**ILUSTRÍSSIMO SR. PRESIDENTE DA COMISSÃO PERMANENTE DE LICITAÇÃO CPL –
GRUPO 2**

REF.: PROCESSO Nº 00147.000055/2022-79 (INVESTE PIAUÍ - EDITAL N. 001/2023)
ENVIO VIA E-MAIL, CONFORME ITEM 4.1 DO EDITAL¹

OBJETO: Contratação de empresa especializada para execução de obras de construção de cais de atracação para instalação do Terminal Pesqueiro de Luís Correia (TPLC) e para os serviços de dragagem do canal de acesso, bacia de evolução e berço de atracação do TPLC.

II. DO CABIMENTO E DO OBJETO DA PRESENTE IMPUGNAÇÃO: FALHAS E INCORREÇÕES NO PROJETO EXECUTIVO DE DRAGAGEM E EM OUTROS DOCUMENTOS ANEXOS AO EDITAL.

Figura 1 – Figura constante da página 14 do Anteprojeto de Dragagem prevê a instalação de **estruturas portuárias** na região do molhe existente. Tais estruturas seriam construídas com complementação dos molhes e **aterro hidráulico**.

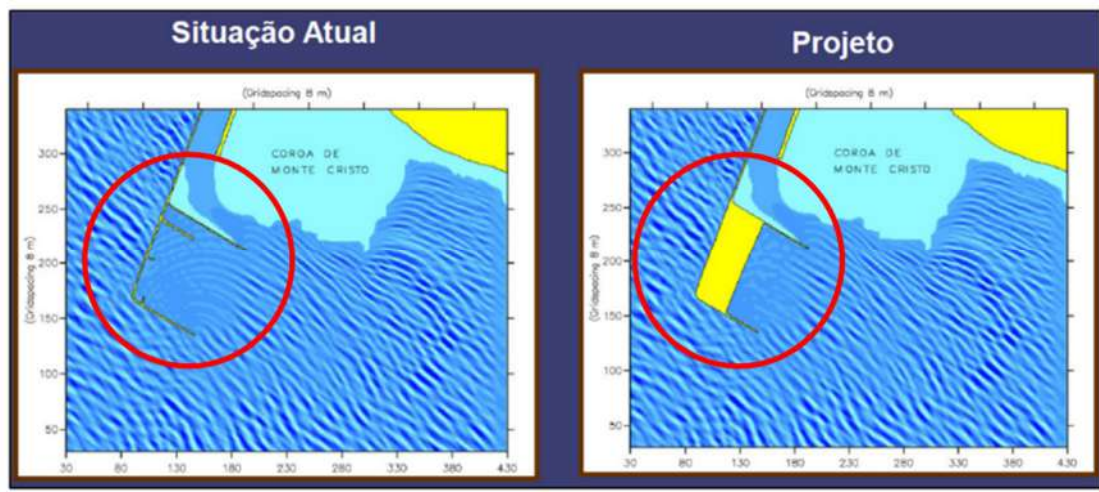
- i. **realização de disposição do material dragado em bota-fora na área interna ao molhe em formato de F invertido (Figuras 1 e 2);**
- ii. **realização de disposição do material dragado em bota-fora na área em formato de meia-lua atrás do enrocamento a montante da Bacia de Evolução (Figuras 3 e 4);**

25. A STER considera, inclusive, que talvez seja possível implantar a complementação de contenção necessária e realizar o aterro hidráulico na área, conforme Figura 1, por meio de dragagem **por valor menor ou igual à realização da dragagem com disposição oceânica com despejo a 20 MN, conforme previsto no Projeto Executivo, cabendo mais estudos para confirmação.**

26. Em vista disso, requer-se que a **INVESTE PIAUÍ** analise **(i)** os locais de bota-fora ora propostos pela STER, e/ou reavalie a possibilidade de utilização da retroárea do TPLC como local de bota-fora, com reutilização total ou parcial do material dragado, e **(ii)** a possibilidade de utilização da solução elencada nas Figuras 1 e 2 (incluindo a complementação da contenção), com alto valor agregado, procedendo com os necessários e devidos ajustes ao EDITAL.

Figura 6 – Presente no Projeto Executivo emitido em JUNHO/22 como Figura 5 e no Projeto Executivo emitido em JANEIRO/2023 como Figura 4.

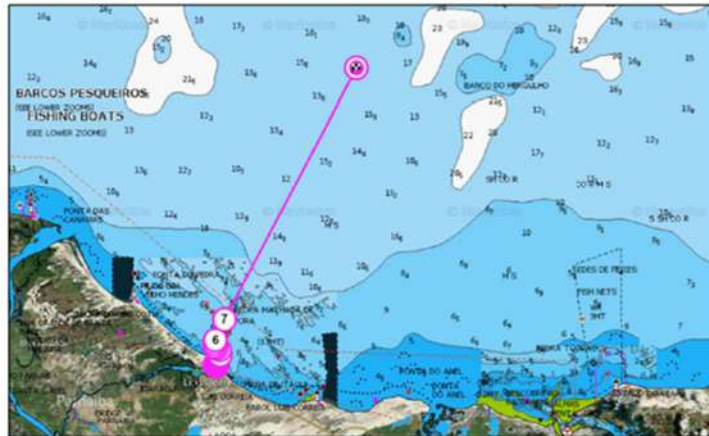
28. A esse respeito, vale observar, **EM PRIMEIRO LUGAR**, que o referido Projeto Executivo prevê, como exposto, que todo o volume de material dragado (678.483,95 m³) será destinado **ao bota-fora oceânico, tendo sido meramente estimada uma distância média de navegação de 20 Milhas Náuticas (MN) para que seja possível acessá-lo, JÁ QUE SUA LOCALIZAÇÃO EXATA NÃO CONSTA DE NENHUM DOS DOCUMENTOS ANEXOS AO EDITAL**. Confira-se:

29. Ocorre que, como se sabe, a definição da distância média de navegação até o bota-fora oceânico é **essencial** para que seja possível mensurar os custos de execução da OBRA, razão pela qual a STER, considerando que a destinação do material dragado acarreta inequívoco impacto ambiental na região de despejo, **buscou obter informações a respeito da localização do bota-fora oceânico mediante a análise do EIA-RIMA do projeto.**

41. Diante disso, caso persista a utilização de bota-fora oceânico, requer-se que a INVESTE PIAUÍ retifique o EDITAL e **(i)** defina inequivocamente, por meio de coordenadas, a localização e os limites do bota-fora oceânico, **(ii)** resolva o conflito de informações em relação aos volumes que serão destinados ao bota-fora oceânico (o Projeto Executivo prevê que todo material dragado será alocado lá, enquanto o EIA-RIMA dispõe que apenas o excedente será despejado no local), **(iii)** determine a retificação do EIA-RIMA para que sejam adequadamente considerados os impactos ambientais da disposição do material dragado em bota-fora oceânico, e **(ii)** estabeleça o bota-fora oceânico em local cujo acesso demande navegação de uma distância menor do que 20 MN (com base na Figura 4 do Projeto Executivo de Dragagem revisado).

Figura 12 – Definição da ADA no EIA elaborado para a dragagem de aprofundamento do Porto de Tubarão. Observa-se que a área de bota-fora oceânico (despejo) é precisa e formalmente declarada como ADA.

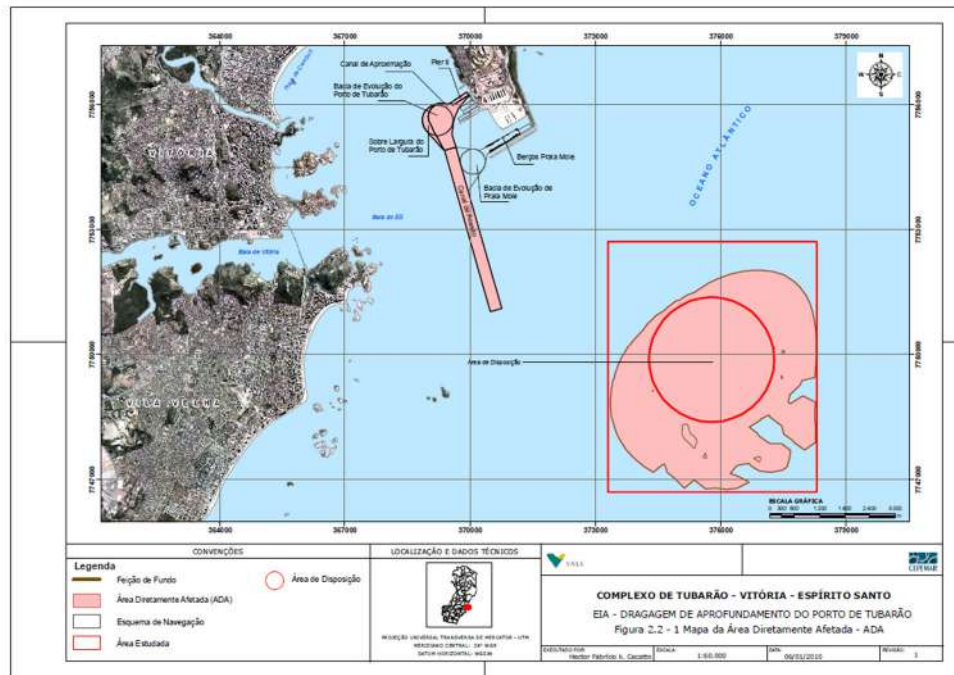
36. Isso porque, como se observa das imagens abaixo, o primeiro EIA-RIMA mencionado apresenta claramente a localização da área de despejo dos materiais dragados (bota-fora oceânico) na ADA (**Figura 10**) e, por consequência, também inclui tal região em AID (**Figura 11**). Da mesma forma, o EIA-RIMA elaborado para dragagem de aprofundamento do Porto de Tubarão registra a área de despejo dos materiais dragados na ADA (**Figura 12**) e, por consequência, também inclui tal região em AID (**Figura 13**). Veja-se:

Figura 14 – Reprodução da Figura 4 do Projeto Executivo de Dragagem revisado (JANEIRO/23) com marcações dos locais com profundidades maiores do que 15 m DHN em distâncias significativamente menores do que 20 Milhas Náuticas (MN).

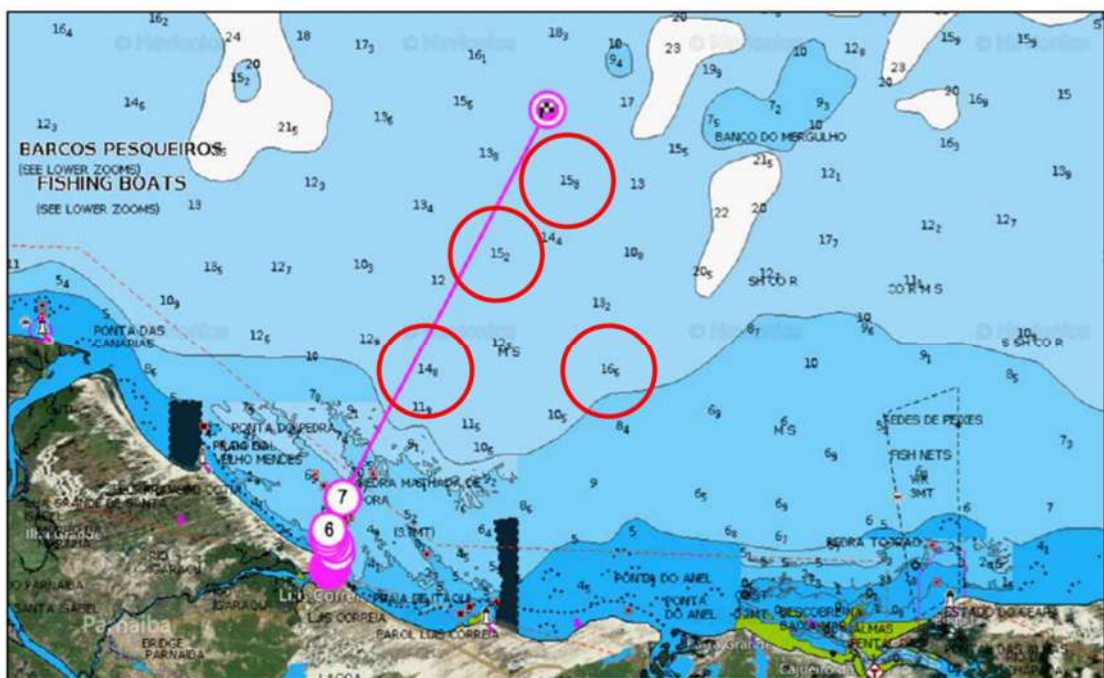
37. Além disso, **EM QUARTO LUGAR**, a STER ressalta que **não há qualquer justificativa técnica para o bota-fora oceânico ser estabelecido em distância de navegação de 20 MN, tendo em vista que há áreas com profundidades maiores do que 15,0 m DHN – tal como exigido no Projeto Executivo (Figuras 1 e 2) – em distâncias muito menores, reduzindo os custos necessários à disposição do material dragado no local, conforme se verifica do próprio Projeto Executivo revisado (reproduzido abaixo com marcações das profundidades maiores do que 15,0 m DHN), bem como da **CARTA NÁUTICA 21700**⁷. Confira-se:**

38. Nesse ponto, importante ressaltar que uma das localizações circulada na **Figura 10** indica profundidade de 14,8 m, o que, todavia, se deve ao fato de que as profundidades definidas na imagem não estão referenciadas ao +/- 0.00 m DHN. Conforme

definido na Carta Náutica 21700, tais medidas estão referenciadas às marés-baixas de sizígia, **razão pela qual tal região apontada na Figura 9 pode, na realidade, possuir profundidade maior do que 15,0 m DHN.**

disposição do material dragado em bota-fora oceânico, e **(d)** estabeleça o bota-fora oceânico em local cujo acesso demande navegação de uma distância menor do que 20 MN (com base na **Figura 4** do Projeto Executivo de Dragagem revisado).
